Fra: Anngunn Marie Gullbrå
Sendt: onsdag 7. oktober 2020 11:02
Til: 'Beathe Nilsen'
Emne: SV: SAK 20/15709 -Mangel ved søknad om seksjonering for gbnr 134/263.

Emne: SV: SAK 20/15709 -Mangel ved søknad om seksjonering for gbnr 134/263.

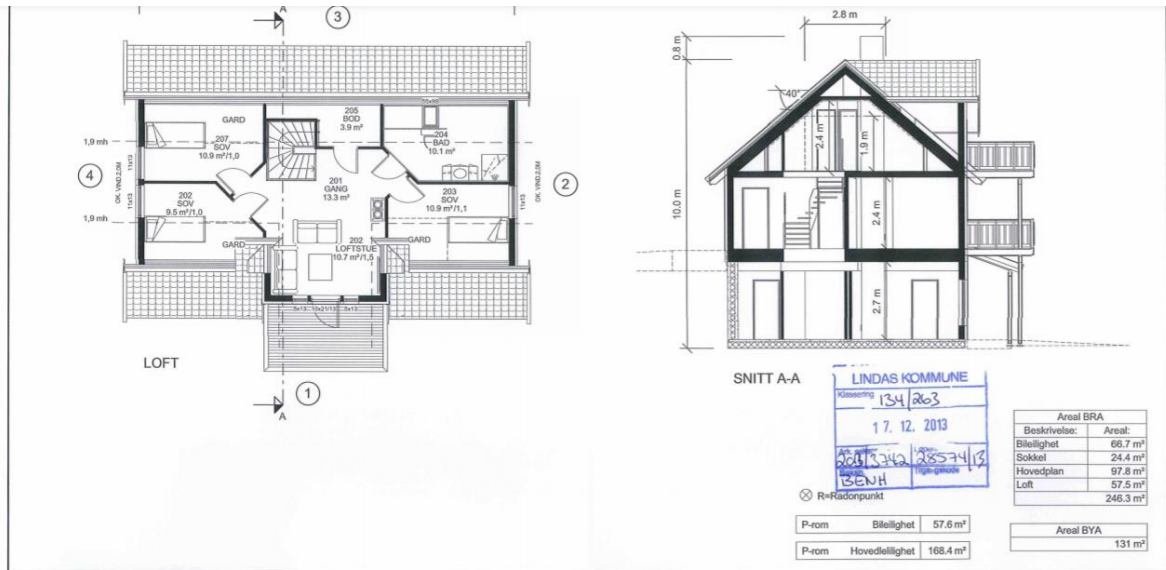
Eg finn eit anna sette med teikningar som er godkjent etter endringsøknad og er stempla inn 17.12.2013. Desse samsvarar ikkje med dei som de har sendt inn i seksjonerings-saka.

Arealet på bueininga i H01 er nokså ulike frå det som ligg i desse teikningane- og det som seksjoneringsteikningane viser. Er det godkjent nye teikningar som eg ikkje har funne? I så fall ber eg om at du sender meg denne godkjenninga.
